Protokoll

Karl-Marx-Allee II. Bauabschnitt, Fördergebiet Städtebaulicher Denkmalschutz, Bezirk Mitte

Vor-Ort-Veranstaltung zur Vorstellung und Diskussion der Planungsvarianten zum Umbau der Plansche Weydemeyerstraße am 28. Juli 2016

Kommunales Bauvorhaben „Umbau Plansche Weydemeyerstraße“ im Fördergebiet Karl-Marx-Allee, II. Bauabschnitt

Berlin
Umbau der Plansche Weydemeyerstraße
in einen Wasserspielplatz
Lageplan Variante 2
o.M.
28.07.2016

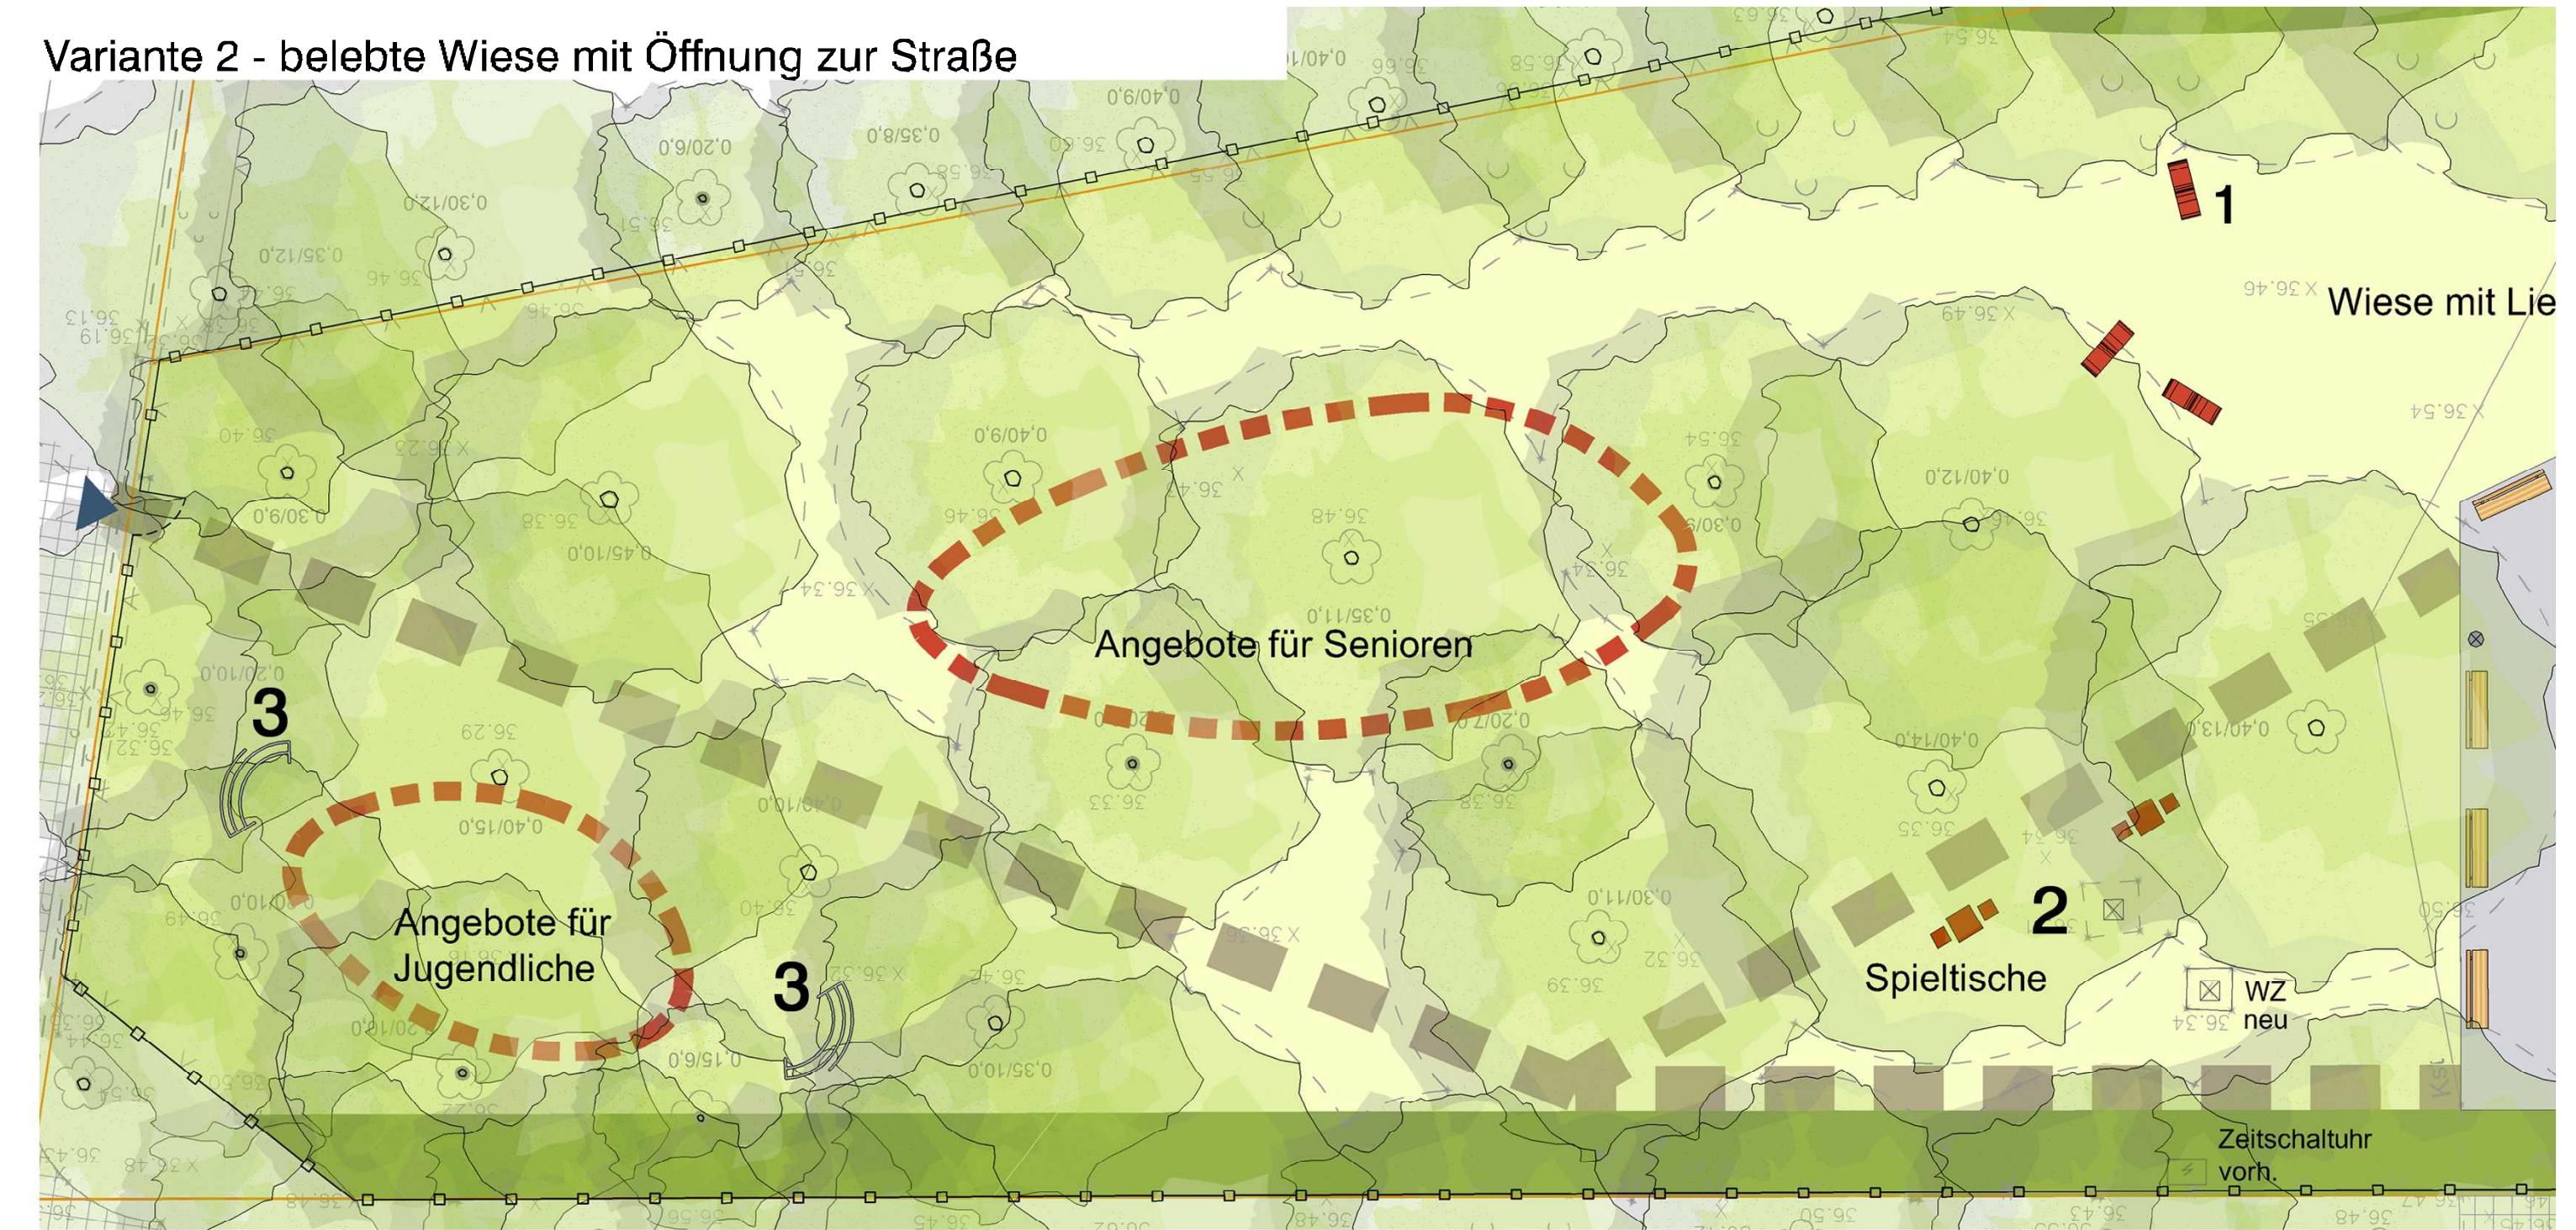
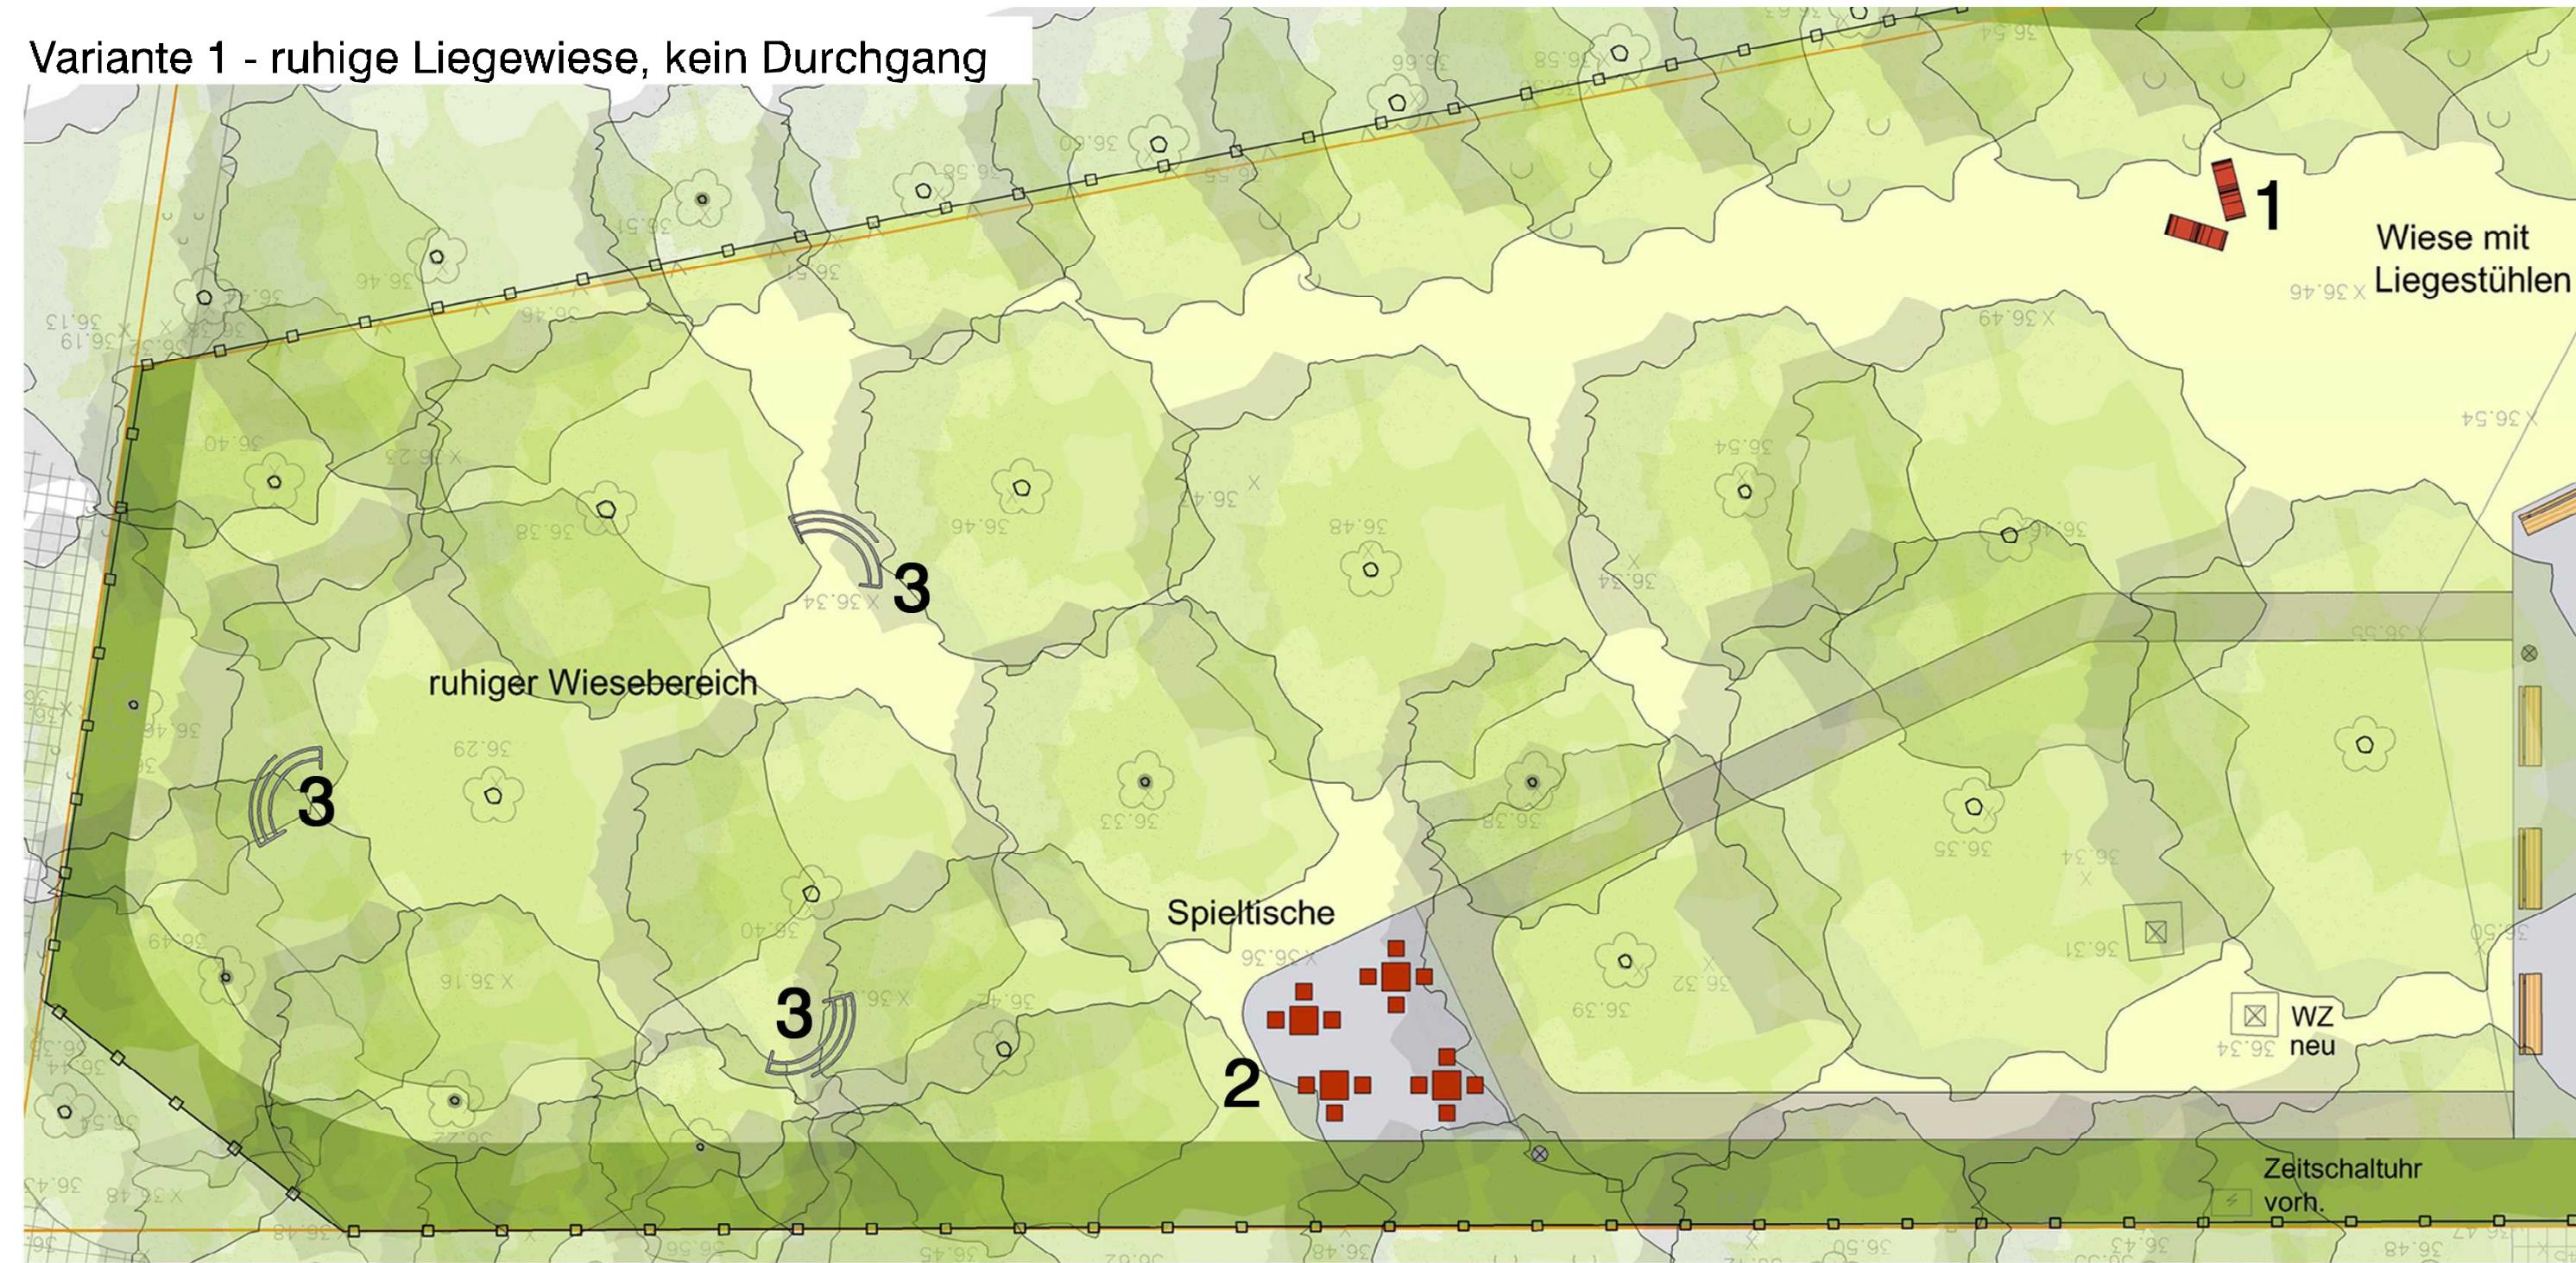
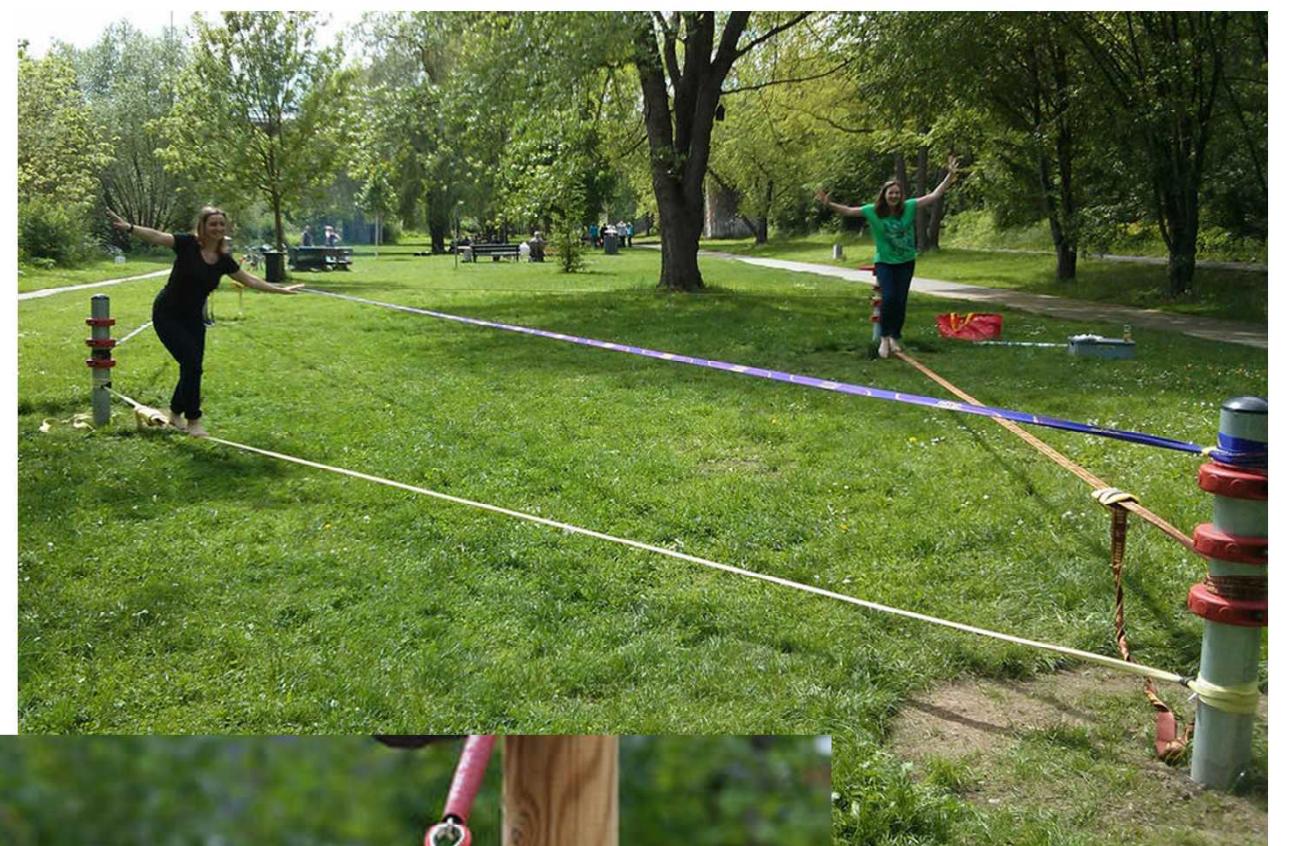
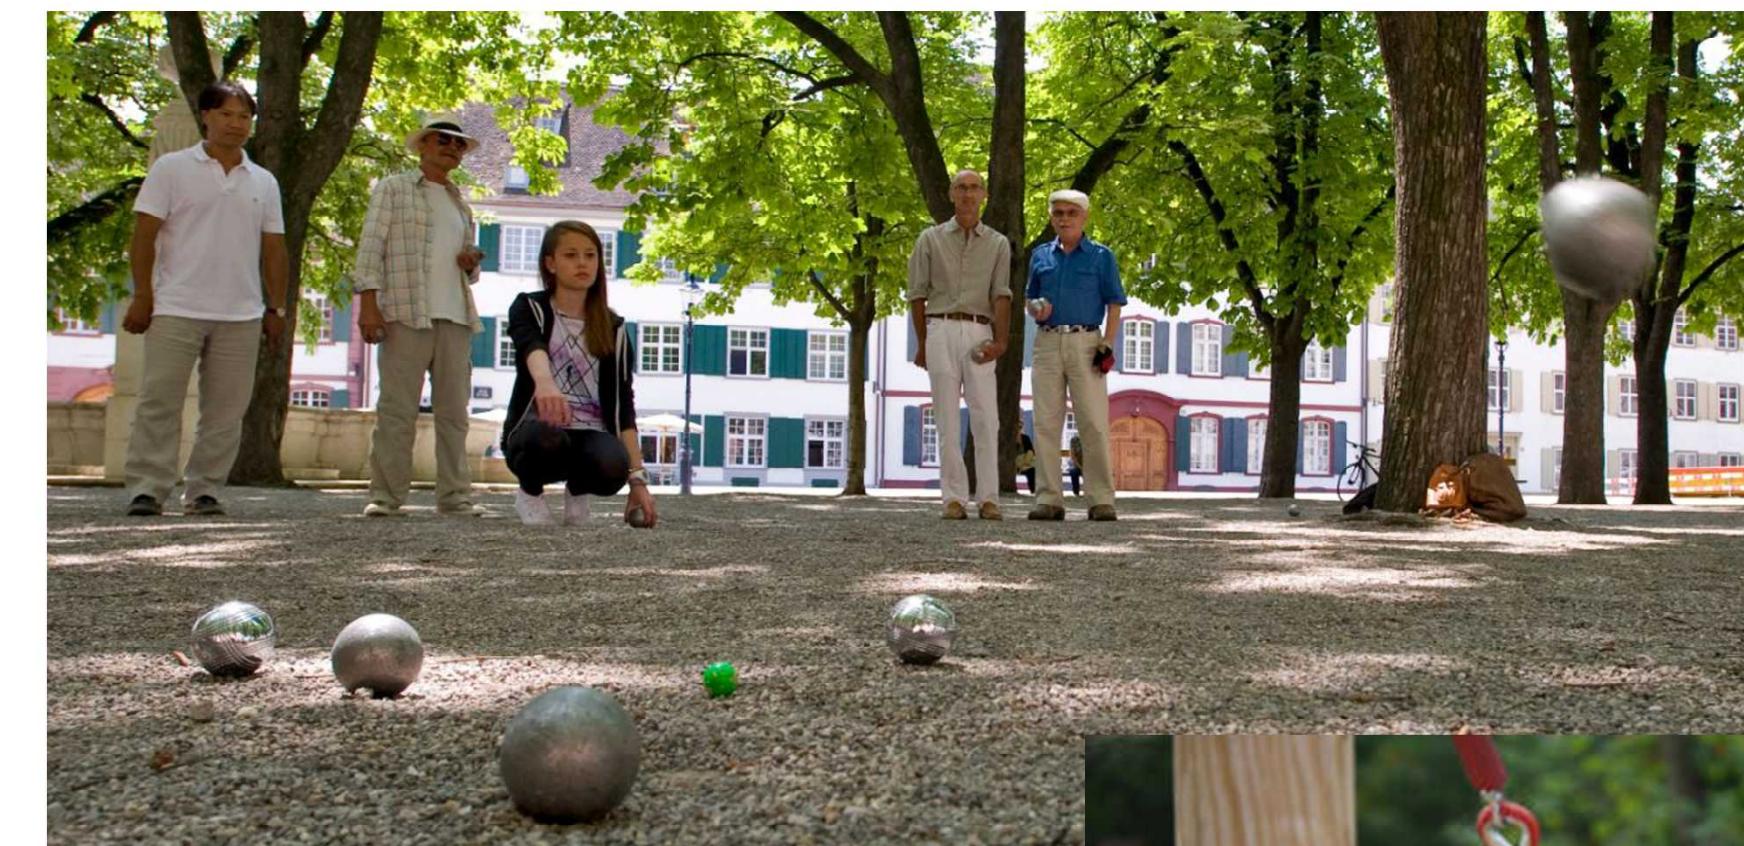
- die Eingänge zum Grundstück werden diskutiert; es gibt ein Votum für einen Eingang im nördlichen Bereich des Grundstücks; an den Ein- bzw. Ausgängen sind u. a. auch Sicherheitsaspekte (Kleinkinder) zu berücksichtigen
- die Wegeführung über benachbarte Grundstücke ist ein wichtiges Thema; der vorhandene Weg vom Spielplatz Weydemeyerstraße ausgehend südlich der Plansche entlang über das WBM-Grundstück zur Lichtenberger Straße ist für die übergeordnete Erschließung von hoher Bedeutung und entsprechend zu qualifizieren (Wiederherstellung des historischen bunten Plattenbelags und Berücksichtigung des Verlegemusters); hier ist auch die Beleuchtung des Weges sehr wichtig
- der Konflikt der nicht mehr verfügbaren Erschließung südlich der Plansche (zusammengebundenes Kita-Grundstück) ist den Planern bekannt; hier gilt es, die Konfliktlage abzuwägen und ggf. Alternativen zu erarbeiten

- mehr Tische werden gewünscht (für verschiedene Nutzungsformen)
- Bänke für mehr Aufenthaltsqualität werden gewünscht; aktuell wird der bisher im Gebiet der Karl-Marx-Allee eingesetzte und mit der Denkmalpflege abgestimmte standardisierte Banktyp eingeplant
- auch die künftige Oberflächengestaltung bzw. Materialwahl sollte mit der Denkmalpflege abgestimmt sein

- von den Anwesenden wird eine größere Wasserspielfläche gewünscht und weniger Liegewiese
- es wird darauf verwiesen, dass mit der „Drittelp-Lösung“ (1/3 Wasserspiel und 2/3 Liegewiese) auf der Wünsche der letzten Bürgerveranstaltung eingegangen wurde; die Anwesenden korrigieren dies mit dem Hinweis, sich auf das gesamte Grundstück zu beziehen (1/3 Plansche und 2/3 Grünfläche insgesamt); hier sind die jetzigen Anteile

von Wasserspiel und Liegewiese nochmal zu überdenken

- die anwesenden Bürger sprechen sich mehrheitlich für die Entnahme der Pappeln auf dem Grundstück aus; die Planungsverantwortlichen (Amt, Planer) sind hier auf ein starkes Bürgervotum angewiesen; der Umgang mit den Pappeln wird nochmal diskutiert
- bei der Finanzierung der Baumaßnahme ist auch die spätere Grünpflege zu berücksichtigen

Schaffung eines Eingangs im nördlichen Bereich des Grundstücks	ja	ein zusätzlicher nördlicher Eingang soll berücksichtigt werden
Beleuchtung entlang der Wegeführung südlich der Plansche	offen	im Regelfall werden in Berliner Grünanlagen keine Leuchten aufgestellt; KoSP sucht jedoch den Dialog mit den Verantwortlichen
Öffnung des südlich angrenzenden Kita-Grundstücks (Durchquerung zw. Plansche und Weydemeyerstraße)	offen	der Konflikt ist den Planern bekannt; ggf. sind Alternativen zu erarbeiten

mehr Tische und Bänke	ja	Aufenthaltszonen mit Sitzbereichen und Tischen werden geschaffen
Wiederherstellung des historischen bunten Plattenbelags	ja	sofern kostenmäßig vertretbar

mehr Freizeitangebote für Ältere	ja	u. a. Motorik-Parcours auch für Ältere, Schachtisch, Spielbereich (für Boule, Boccia o. ä.)
mehr Aufenthaltsmöglichkeiten für Ältere	ja	neben Bänken und Tischen werden auch Liegen in die Planung integriert
Ballspielmöglichkeiten schaffen (z. B. Ballkörbe)	nein	Möglichkeiten zum Ballspielen sollen alternativ im Rahmen weiterer Projekte im Gebiet (u. a. Spielplätze) geschaffen werden

größere Wasserspielfläche und kleinere Liegewiese	ja	der Anteil der Wasserspielfläche wird erhöht von 330 qm auf insgesamt 450 qm (inkl. der Kleinkindfläche)
---------------------------------------------------	----	----------------------------------------------------------------------------------------------------------

Entnahme der Pappeln auf dem Grundstück	nein	die zwei auf dem Grundstück stehenden Pappeln werden jedoch zurückgeschnitten
Entnahme sonstiger Bäume auf dem Grundstück	offen	sollte eine Baumfällung für die neue Wegeführung im den nördlichen Teil notwendig werden, ist darüber gesondert zu entscheiden
spätere Grünpflege berücksichtigen	ja	soll im Rahmen der Entwicklungspflege (für ca. 2 Jahre) gesichert werden

Renovierung statt Abriss!	nein	aufgrund bau- und wasserwirtschaftlicher Notwendigkeiten muss die Plansche komplett erneuert werden; die Nierenform (Kontur) wird wieder hergestellt
stehendes Wasser	nein	„stehende Gewässer“ sind nach Maßgaben der Gesundheitsamts nicht zulässig
fließendes Wasser	ja	Umbau der Plansche zum Wasserspielplatz (mit Wasserabfluss)
